108 年度第 2 次防火門技術評估會議會議紀錄

五、討論議題：

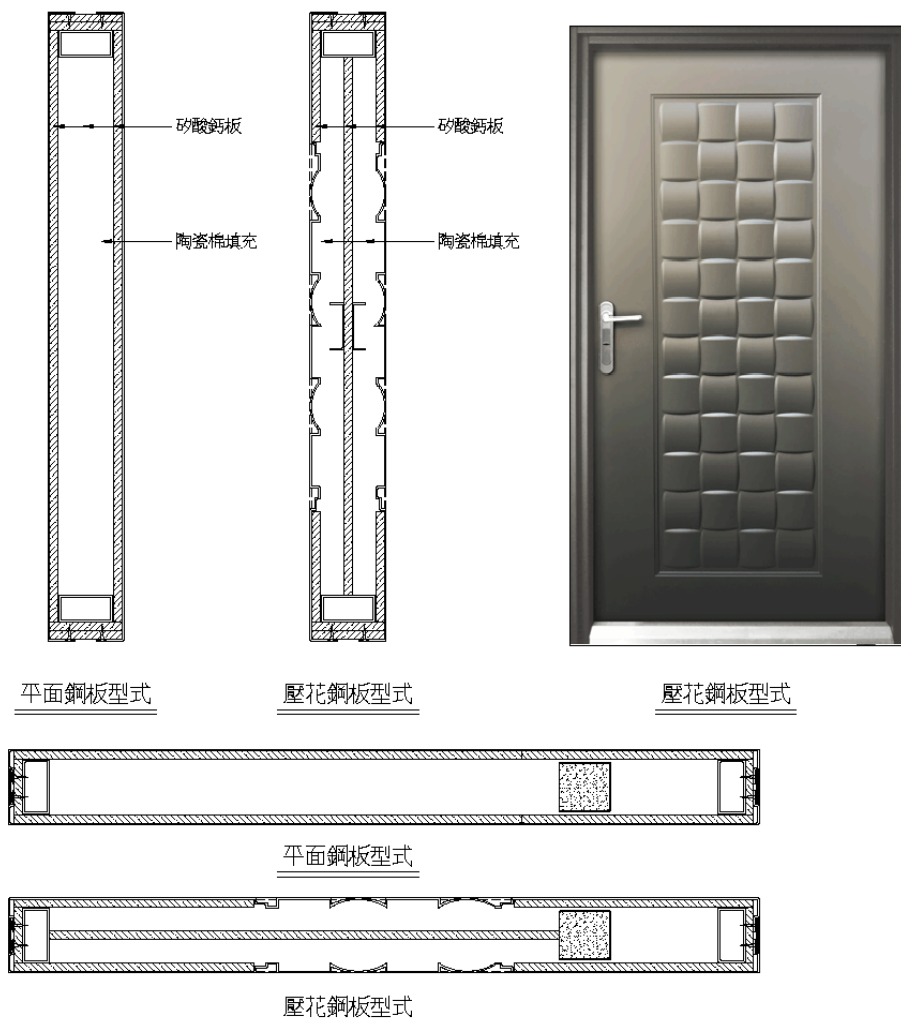
(一) 平面鋼板防火門內結構使用內凹式壓花板時，支撐骨架均相同，僅中間部分不相似，是否判定同一型式，還是需另一個主體為結構。

(二) 業者建議：壓花鋼板型式僅中間壓花主體部分不相似，矽酸鈣板二面變成一面防火條件也比主體型式更嚴苛，建議以性能判定同型式。

因壓花鋼板而需改變原耐燃板材及耐燃棉之配置，如該種配置經試驗確認不影響耐火性能者，則放置於原一驗證登錄證書內，本組無意見，惟建議同型式判定報告內需有相關警語，提醒該種壓花鋼板使用時，門扇內部結構應如何配置。

兩者屬不同結構，是否為相似結構，建議由指定試驗室作專業判定。

使用壓花鋼板將改變內部板材配置，可能影響耐火性能，建議應有相關評估作為同型式判定依據。

臺南分局意見：個案之構造已有所不同，故似不適用同型式判定。

對於不影響耐火性之結構變更，本組同意列屬同一證書內，惟型式試驗報告及同型式判定報告內應有關之評估及說明。

圖示剖圖已違反結構相同或相似之定義，故無法判定同型式。

同意，將壓花鋼板中間壓花結構視為其主體的補強結構，認定為相似結構，不需再另成一個主體型式。惟須依試驗條件限制適用之門扇尺度。

此部分組成改變已不屬同型式判定原則所述之相同或相似結構。

依本案所提之平面板防火門與內凹式壓花板防火門之斷面結構明顯不同，依據107年10月19日本局經標三字第10730005790號令修正發布之「建築用防火門同型式判定原則」第二條第(一)、(三)及(四)項規定應屬不同型式。
